Solicita que se modifique el nuevo Programa de Cumplimiento Refundido.

SUPERINTENDENCIA DEL MEDIO AMBIENTE

Javiera Calisto Ovalle, en representación de **OCEANA INC.**, tercero interesado en el procedimiento sancionatorio **Rol D-002-2018**, seguido ante esta Superintendencia del Medio Ambiente ("**SMA**" o "**Superintendencia**"), respetuosamente digo:

En consideración al nuevo Programa de Cumplimiento refundido presentado el 30 de noviembre de 2018 ("**PdC N° 3**") por Compañía Minera del Pacífico ("**CMP**" o "**CAP**"), esta parte viene a hacer presente las siguientes consideraciones respecto de los Hechos Infraccionales N° 14 y 15, solicitando a esta Superintendencia que ordene a CAP modificar el PdC N°3 conforme a las exigencias contenidas en la Ley Orgánica de la Superintendencia del Medio Ambiente, el Decreto N° 30/2013 que aprueba Reglamento sobre Programas de Cumplimiento, Autodenuncia y Planes de Reparación, y de acuerdo a lo que a continuación se indica.

Figura 1. Representación gráfica que relaciona la concentración de ET presentes muestras de agua obtenidas en el área de influencia de la Planta de Pellets de CMP (Ensenada Chapaco) y dos localidades de referencia (Caldera y Coquimbo)

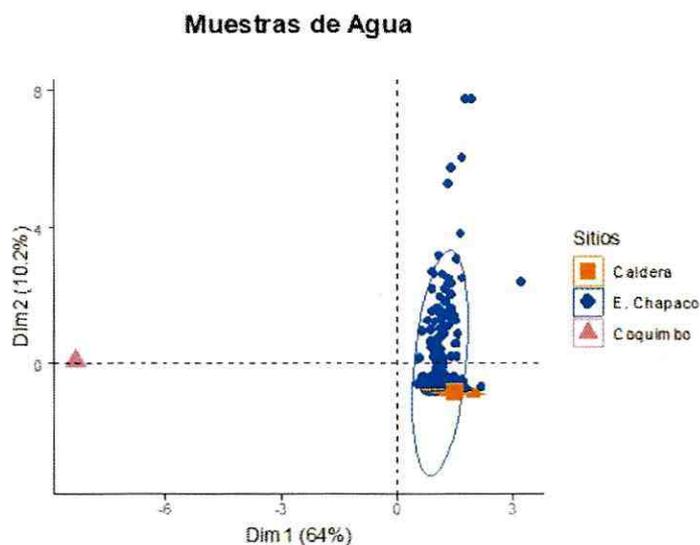
En este sentido, se considera que la metodología empleada, presenta un sesgo de origen en su selección, dado que las técnicas de visualización al contraste de hipótesis buscan agrupar/separar grupos de muestras en paquetes basadas en su similitud. En este sentido, se selecciona la metodología, con el objetivo de validar la comparación de las concentraciones de ET con Caldera y sacar del análisis a Coquimbo. Esto permite desviar la responsabilidad de CAP, sobre la afectación de la calidad del agua de mar en la Bahía Chapaco, traspasándosela a la actividad minera de la región.

El sesgo antes mencionado queda en evidencia en la Figura 5-49 presentada por CAP en el “Estudio técnico para la determinación de los efectos asociados a las infracciones que se imputan a Compañía Minera del Pacífico S.A. en el marco del Procedimiento Sancionatorio Rol N° D-002-2018 seguido ante la Superintendencia de Medio Ambiente” (**“Informe Técnico Versión 3”**)² (Figura 1).

Figura 2. Ubicación de las localidades de referencia consideradas por CAP para el análisis de calidad química del agua, se incluyen las distancias aproximadas a cada localidad de referencia.

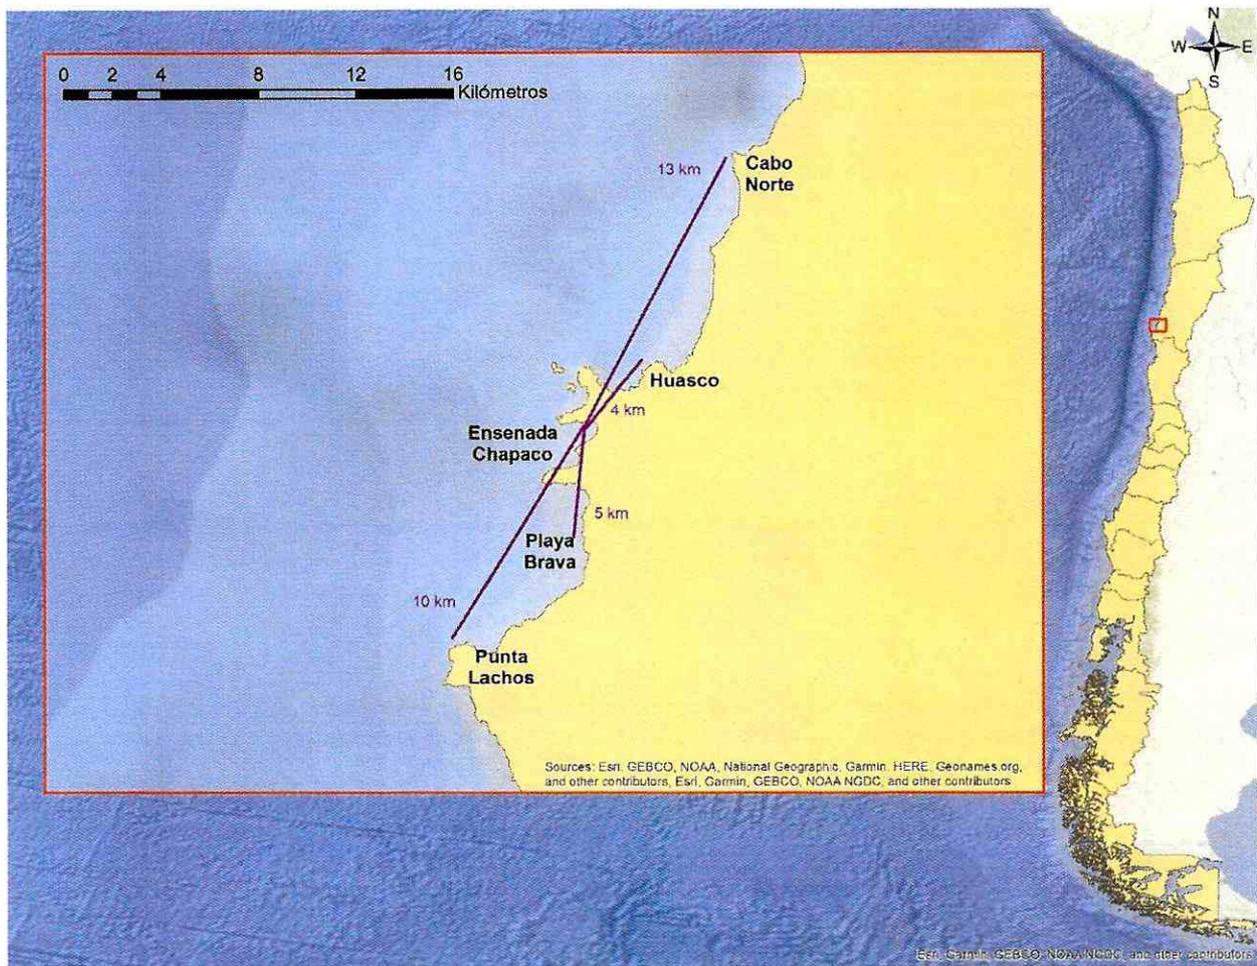
En específico, Cabo Norte es la localidad de referencia más lejana al depósito de relaves, ubicada a 13 km de Ensenada de Chapaco, la que al igual que las otras localidades cercanas, superan los valores de la guía de Australia y Nueva Zelanda (Figura 2).

Figura 3. Footprint o huella ecológica del relave respecto a las localidades de referencia

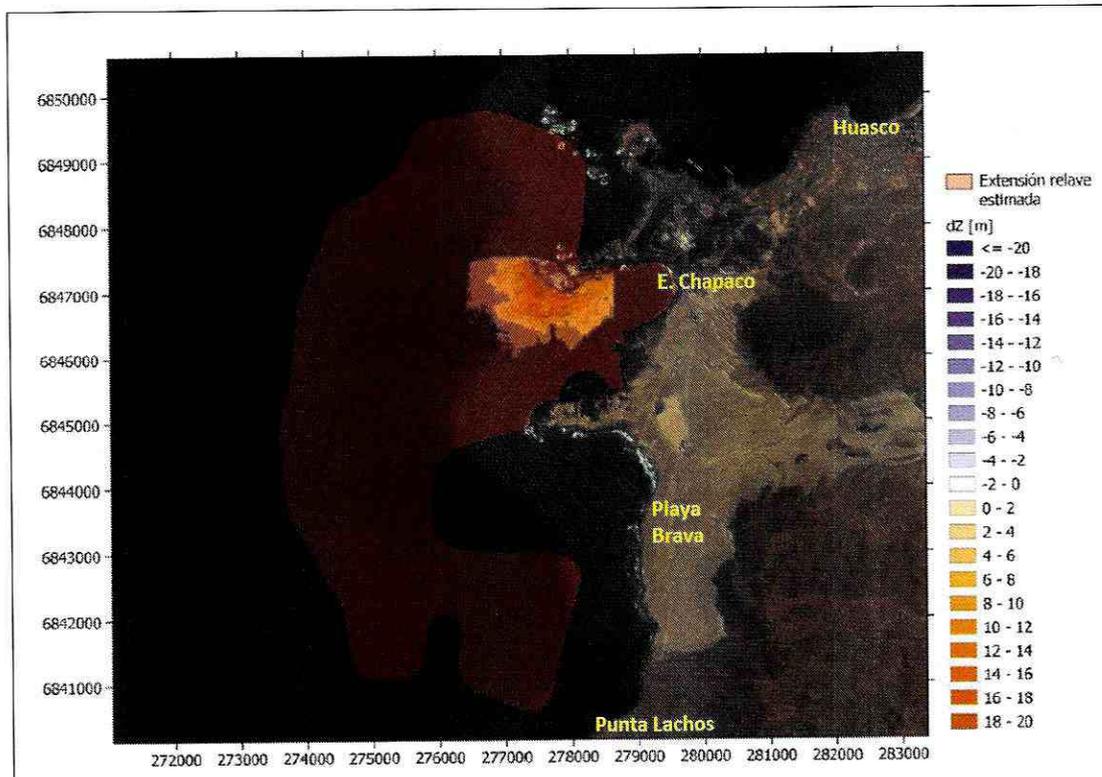
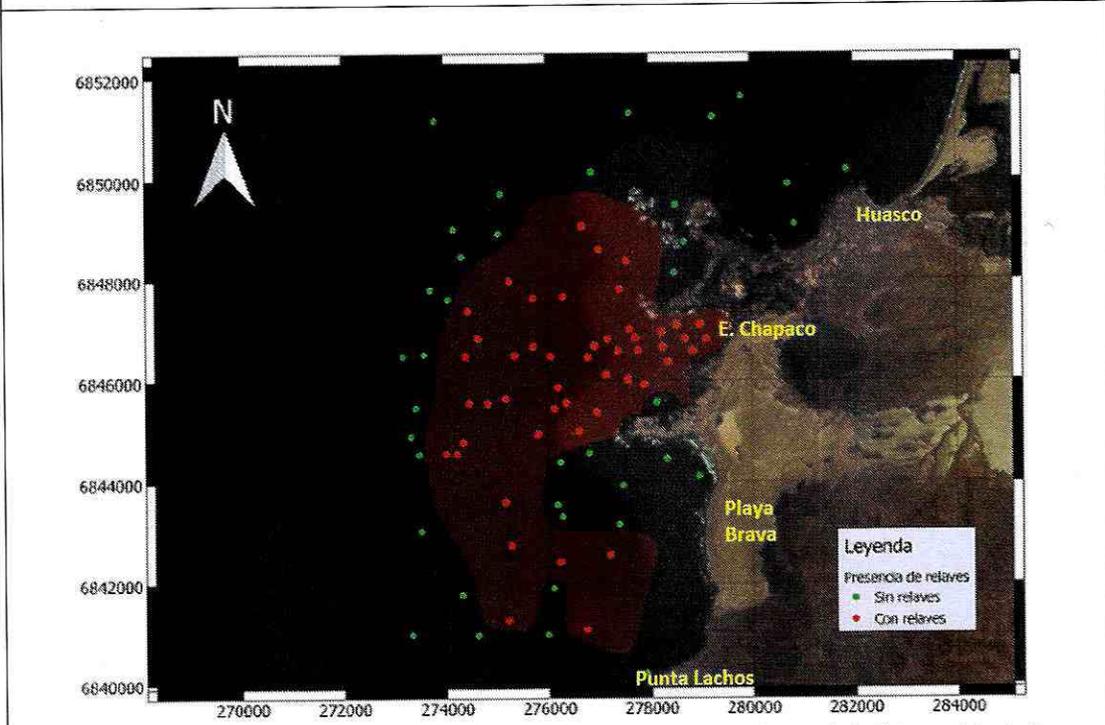
Es más, si consideramos el mismo mapa presentado por la empresa en la página 119 del Informe Técnico Versión 3,⁴ y las Figuras 2-1 y Figura 3-9 (Anexo B) del Anexo 6 “Informe actualizado sobre la geomorfología del fondo marino Ensenada Chapaco 2018”⁵ del Informe Técnico Versión 3, se ve que el *footprint* o huella ecológica del relave se extiende hasta la localidad de Playa Brava y cercanías de Punta Lachos, y que debido a su extensión costa afuera, las corrientes podrían arrastrar sedimentos hacia las localidades de Huasco y Cabo Norte (Figura 3).
